# intel® Техническая рекомендация

TA-0645-4

## При обновлении утилит FRUSDR серверных системных плат Intel® SE7501BR2 и SE7501HG2 до версии 5.5.B, обновленные утилиты ошибочно требуют переместить два модуля блока питания в отсеки PS1 и PS2

**Рисунок 1. Блок питания серверного корпуса SC5200 и разъемы для подключения к электросети**

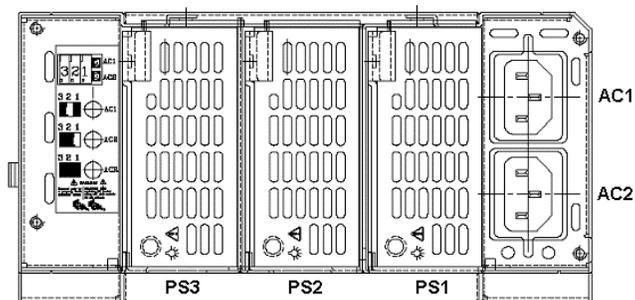
Серверные корпуса Intel® SC5200 (с блоком питания с резервированием и поддержкой горячей замены) поставляются с завода с двумя модулями питания мощностью 350 Вт, установленными в отсеках PS2 и PS3 (см. Рисунок ниже). Третий модуль питания может быть приобретен отдельно для обеспечения резервирования полной мощности. Корпус блока питания содержит два разъема для подключения сети переменного тока. С этих разъемов подается питание на все три модуля: с разъема AC1 подается питания на модули PS1 и PS3, а с разъем AC2 подается питание на модули PS2 и PS3. Когда модули питания установлены только в разъемах PS2 и PS3, подача питания требуется только на разъеме AC2.

При обновлении версий утилит FRUSDR на серверных системных платах Intel® SE7501BR2 и SE7501HG2 (версия 5.5.B), обновленные утилиты ошибочно требуют переместить два модуля питания в отсеки PS1 и PS2. В этом случае, если к электросети подключен только разъем AC2, питание системы обеспечивается только модулем питания PS2, что может привести к недостатку мощности, что, в свою очередь, может привести к перезагрузке системы. Данная проблема не наблюдается в конфигурации с полным резервированием (т.е. с тремя модулями питания и двумя кабелями для подключения к сети).

Корпорация Intel разрабатывает новые версии встроенного микрокода BMC и новую утилиту FRUSDR для серверных системных плат Intel® SE7501BR2 и SE7501HG2, которые позволят исправить эту ситуацию. В таблице ниже приведена подробная информация о номерах версий, в которые вносятся исправления и ожидаемой дате выпуска этих версий:

Корпорация Intel рекомендует своим клиентам установить на своих серверных системных платах Intel® SE7501BR2 или SE7501HG2, установленных в серверных корпусах Intel® SC5200 (HSRP) новые версии встроенного микрокода BMC и FRUSDR, как только они появятся. После выхода этих утилит их можно будет загрузить с Web-сайта <http://support.intel.com>.
